# Tillgänglighetsinventering av Högskolan på Åland Södra

2024

Bild 7: Nivåskillnader mellan asfalten på parkeringen och stenplattorna.

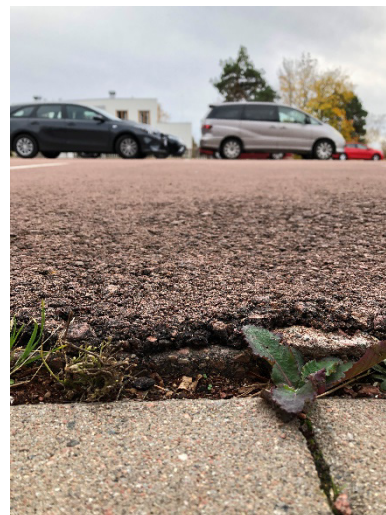
Det finns en bred glipa mellan asfalt och stenplattorna på 3,5 cm. Dessa ojämnheter och mindre nivåskillnader skapar ojämnheter vilket leder till att det är svårt att ta sig över.

- Den automatiska dörröppnaren bör installeras på en lägre höjd vid entrén.
- Kodlåset bör också installeras på en lägre nivå.
- Eventuella glipor mellan asfalten och stenplattorna bör utjämnas vid den tillgängliga entrén.

Bild 19: Det är korta avstånd mellan toaletten och väggarna.

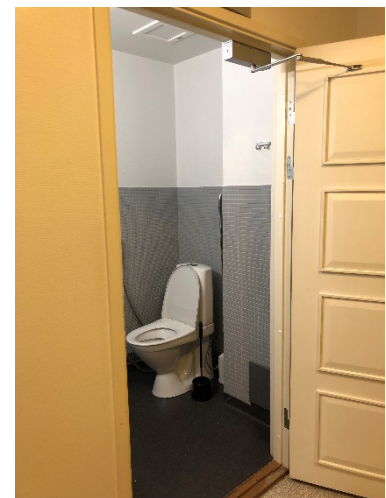
Toalettstolen är inklämd mellan väggar och det finns inte nog med utrymme på sidorna för att kunna göra en överföring från hjälpmedel till toalettstol. På grund av detta är toaletten inte tillgänglig för personer med hjulförsedda hjälpmedel. Det finns en stödstång på 30 cm djup i väggen. Toalettstolen är installerad 11 cm från bakre väggen, avståndet bör vara minst 20–30 cm. Från vänstra sidan och högra sidan av toaletten är avståndet 25 cm, den bör vara minst 80 cm.

Bild 25: Det finns endast ledstång på ena sidan av trappan.

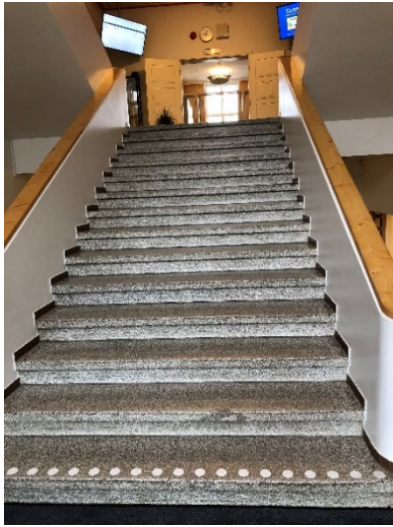
Ledstängernas utformning är inte förenliga med rekommendationerna som finns. De är för korta, de bör börja och sluta 30 cm före och efter trappans slut. Det är viktigt att även ledstängerna är kontrastmarkerade mot omgivande miljö. Det bör även finnas ledstänger på vardera sidan av trappan på två olika höjder, den lägsta på en höjd av 70 cm och den andra ledstången bör vara 90 cm ovanför golvnivån. Ledstången som finns på vänster sida är för låg och inte greppvänlig. Den högra ledstången har en mer greppvänlig utformning men den är installerad på för hög nivå. Under kartläggningen var ledstången installerad på en höjd av 94 cm ovanför golvnivån.

- Ledstänger bör finnas i två olika höjder, en på 70 cm och en på 90 cm.
- Alla trösklar över 2 cm bör avfasas.
- Trappstegen bör vara utan trappnos eller andra hinder som ökar snubbelrisken.

Bild 29: På våning 5 finns det en spiraltrappa och lösa föremål i gångstråket.

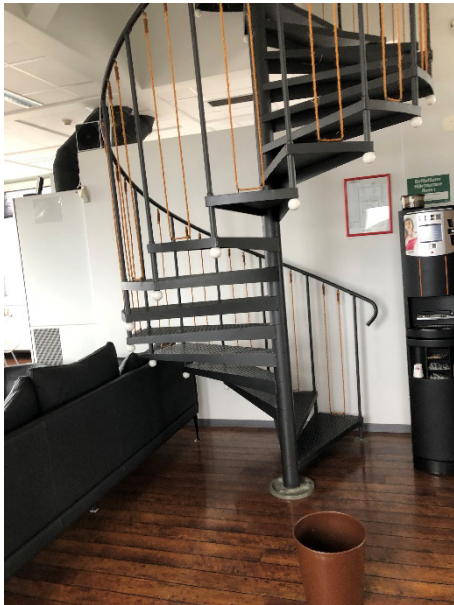
I studierummet finns en spiraltrappa som leder upp till en låst dörr där ingen har tillgång att gå in. Spiraltrappor bör alltid undvikas eftersom många personer upplever det som otrevligt

att gå i dem. De är ur en säkerhetsaspekt inte heller gynnsamma då det försvårar för räddningspersonal om de eventuellt behöver bära en bår upp och ner. Det finns inte heller nog med hinder under trappan för att förhindra kollisionsrisk mellan personer och stålet i trappan. Vi rekommenderar att skolan åtgärdar detta för att minska personskador. Idag stod det en flyttbar soptunna där som även den utgör snubbelrisk. Se till att lösa föremål är utanför gångstråken och andra viktiga punkter.
